## **NALÉHAVÉ OZNÁMENÍ O AKTUALIZACI ZDRAVOTNICKÉHO PROSTŘEDKU**

### **VĚC: KONZOLE STRYKER SONOPET**

24. června 2014

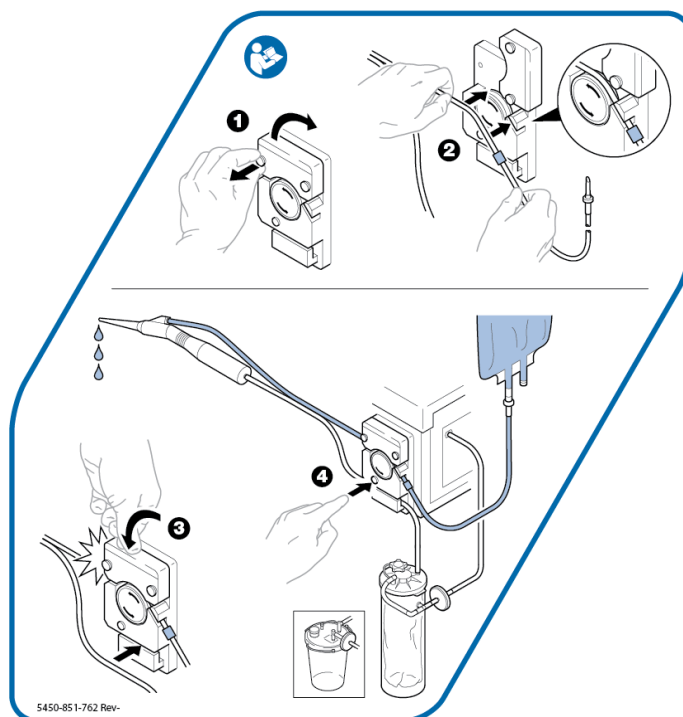
Společnost Stryker vám zasílá toto NALÉHAVÉ OZNÁMENÍ O AKTUALIZACI ZDRAVOTNICKÉHO PROSTŘEDKU z důvodu aktualizace dokumentace s cílem objasnit, jak nastavit systém Sonopet. Tato aktualizace označení na obalu zahrnuje aktualizaci návodu k použití a štítku s pokyny pro správné nastavení zvlhčování umístěnému na přístroji.

- **NEPOUŽÍVEJTE** tvrdou nestlačitelnou nádobu na zvlhčování. Nedodržení tohoto doporučení může vést k tomu, že zvlhčující proud bude výrazně omezen a dojde k přehřátí hrotu rukojeti a/nebo krytu hrotu. Používejte výhradně stlačitelnou nádobu na zvlhčování.
- Hadička na zvlhčování musí být správně vedena skrz pumpu pro zvlhčování, přičemž kryt pumpy musí být zcela uzavřený a zajištěný. Nesprávné nastavení hadiček na zvlhčování může vést k nepravdělnému nebo nedostatečnému zvlhčování.
- Zajistěte dostatečné zvlhčování hrotu, abyste předešli vytvoření nadměrného tepla, které by mohlo v případě neúmyslného kontaktu vést k poškození tkání.

Všechny stávající konzole Sonopet budou mít z boku připevněný štítek s pokyny k nastavení zvlhčování.

- Bude vás kontaktovat zástupce společnosti Stryker, který se k vám dostaví a umístí štítek/štítky s pokyny k nastavení zvlhčování na konzoli/konzolích Sonopet. Termín aktualizace štítku/ů si s vámi předem domluví. Aktualizace zabere přibližně 10 minut na každý přístroj.
- Po dokončení aktualizace štítku/ů na vašem pracovišti budete požádáni o podpis formuláře o provedení aktualizace, kterým potvrdíte, že zástupce společnosti Stryker připevnil štítek s pokyny k nastavení zvlhčování na všechny konzole.
- Po podpisu a odeslání obchodního odpovědního formuláře, který je přiložen k tomuto oznámení, a obdržení aktualizované dokumentace bude tato akce na vašem pracovišti ukončena.
